Krycí list ZBV			
Název a evidenční číslo Stavby: II/338 Žehušice, průtah Název stavebního objektu/provozního souboru (SO/PS): Oprava komunikace		Číslo SO/PS / / číslo Změny SO/PS: 110 / 1	Číslo ZBV: 1
Objednatel: Krajská správa a údržba silnic Středočeského kraje, příspěvková organizace Zborovská 81/11, 150 00 Praha 5, Smíchov IČ: 00066001			
Zhotovitel: STRABAG a.s., Odštěpný závod Praha Na Bělidle 198/21, 150 00 Praha - Smíchov IČ: 60838744			
Rekapitulace ZBV č.1 dle Skupin 1, 2, 3, 4, 5			
část ZBV č.	Cena navrhovaných Změn záporných	Cena navrhovaných Změn kladných	Cena navrhovaných Změn záporných a Změn kladných celkem

Změnový list

Název Stavby: II/338 Žehušice, průtah	
Číslo SO/PS / číslo Změny SO/PS:	110 / 1
Název stavebního objektu/provozního souboru (SO/PS): Oprava komunikace

GEOSPEKTRUM s.r.o.
Předávací protokol č. 3a/2017

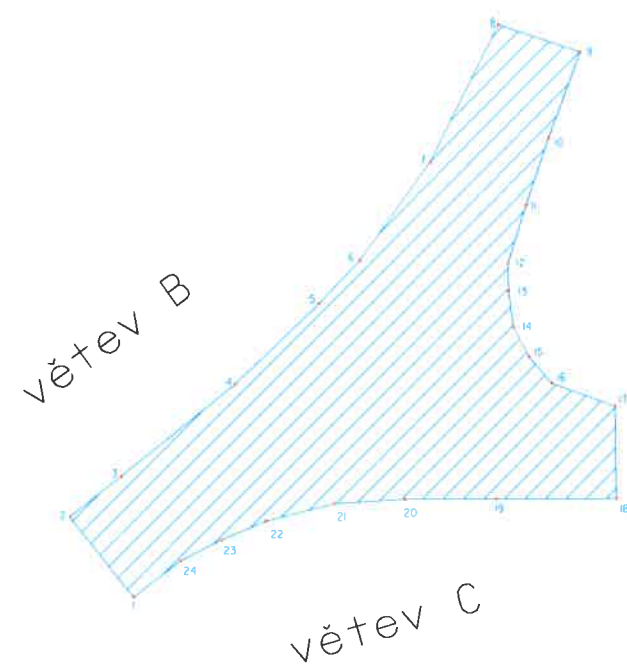
Dne: 25.10.2017 **byl proveden:** výpočet plochy položené vrstvy KSC na komunikaci II/338 v obci Žehušice

Plocha položené vrstvy KSC byla vypočtena z bodů měřených dne 27.9.2017 aparaturou GNSS Trimble Baracuda metodou RTK v síťovém řešení VRS Now.

Plocha položené vrstvy KSC je: 548,0 m²

GEOSPEKTRUM s.r.o.
Předávací protokol č. 3/2017

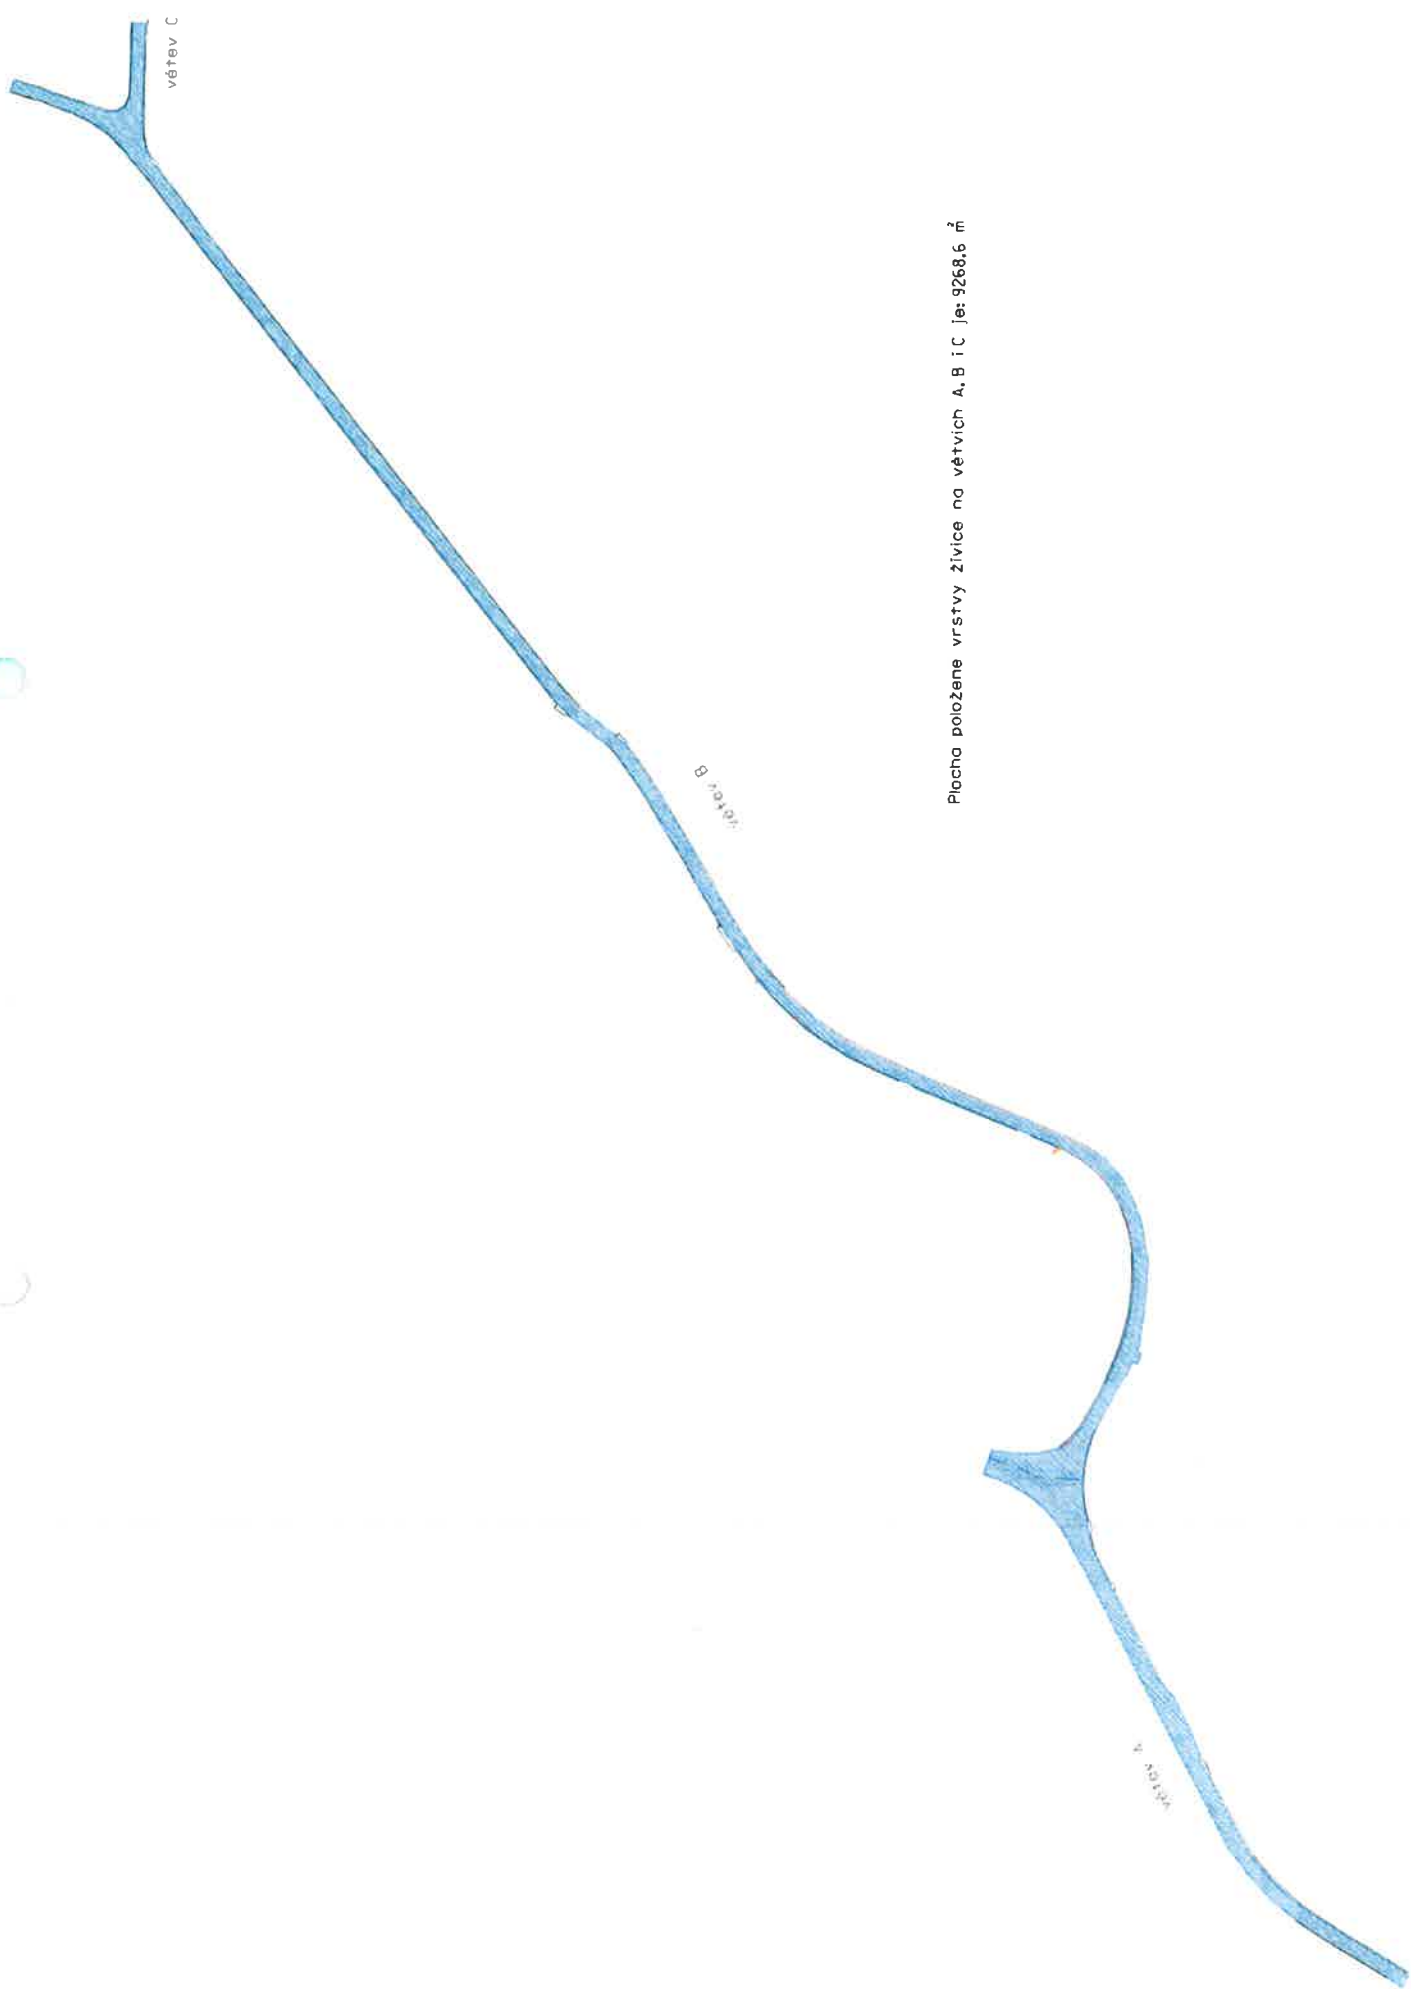
Dne: 25.10.2017	byl proveden: výpočet plochy položené vrstvy živice na komunikaci II/338 v obci Žehušice
Stavba: II/338 Žehušice, průtah	Objekt: SO 110 - Oprava komunikace

Plocha živice byla vypočtena z bodů měřených po dokončení opravené vozovky. Tedy z bodů geodetického zaměření skutečného provedení.

Plocha položené vrstvy živice na větvích A, B i C je: 9268,6 m²
